ANEKS

do PROJEKTU WYKONAWCZEGO
Stadium

BUDOWA BUDYNKU MIEJSKIEGO PRZEDSZKOLA NR 17 W PŁOCKU
WRAZ Z INSTALACJAMI WEWNĘTRZNYMI (WODNO – KANALIZACYJNA,
C.O. C.C.W., WENTYLACJA MECHANICZNA, ELEKTRYCZNE
I TELEKOMUNIKACYJNE), ORAZ DROGĄ WEWNĘTRZNĄ, PARKINGAMI,
ELEMENTAMI MAŁEJ ARCHITEKTURY A TAKŻE ZJAZDAMI Z ULICY
KOSSOBUDZKIEGO.

CENTRALNE OGRZEWANIE i CIEPŁO TECHNOLOGICZNE

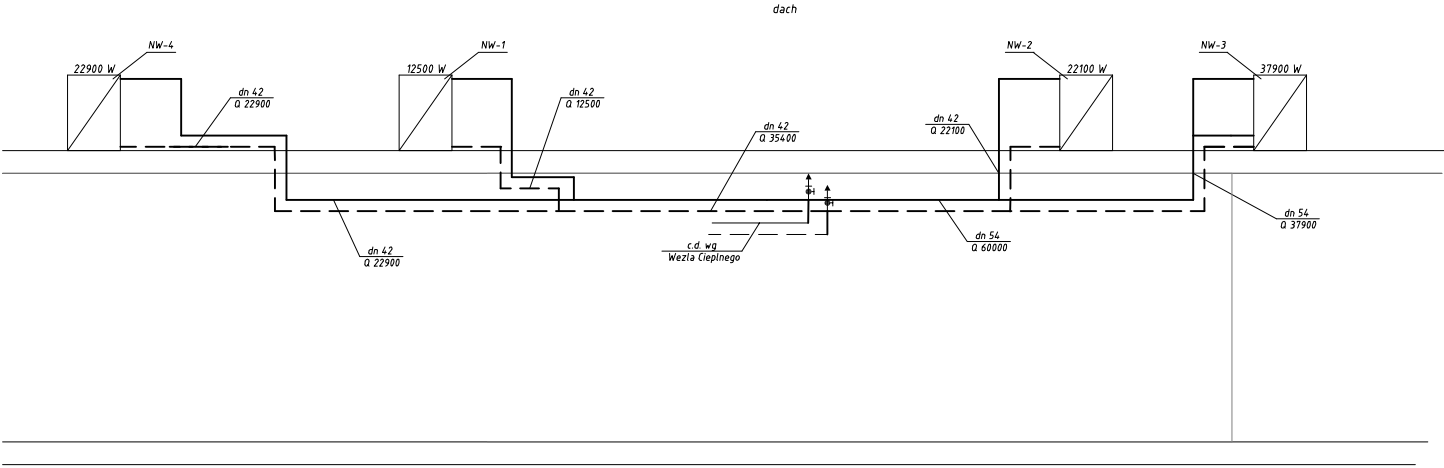
Opracowanie obejmuje zmiany w instalacji ciepła technologicznego.

Zmiany podyktowane są tym, że w projekcie węzła ciepłego, który był wykonany później niż projekt CO+CT, zostało uwzględnione zasilanie instalacji glikolowej central wentylacyjnych.

SCHEMAT INSTALACJI CIEPŁA TECHNOLOGICZNEGO
DO NAGRZEWNIC WENTYLACYJNYCH ZAMIENNY
skala 1:100

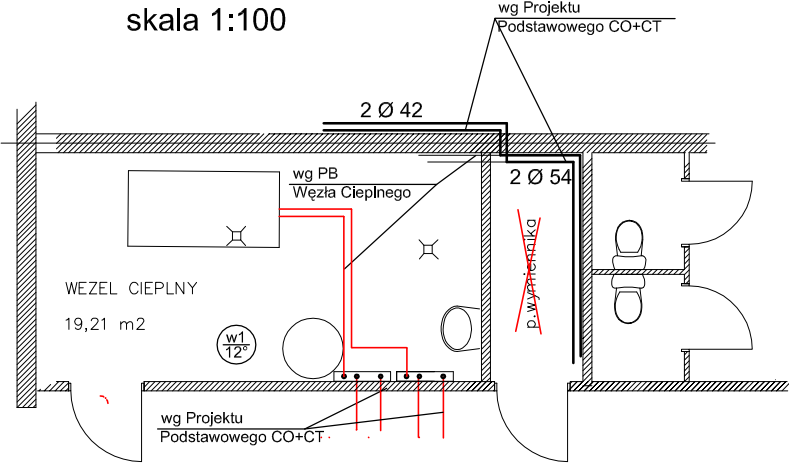
Instalację ciepła technologicznego wykonać zgodnie z projektem podstawowym, z pominięciem wymiennika ciepła, zaworów regulacyjnych, naczynia wzbiorniczego i zaworu bezpieczeństwa. Schemat instalacji CT wg rysunku A.
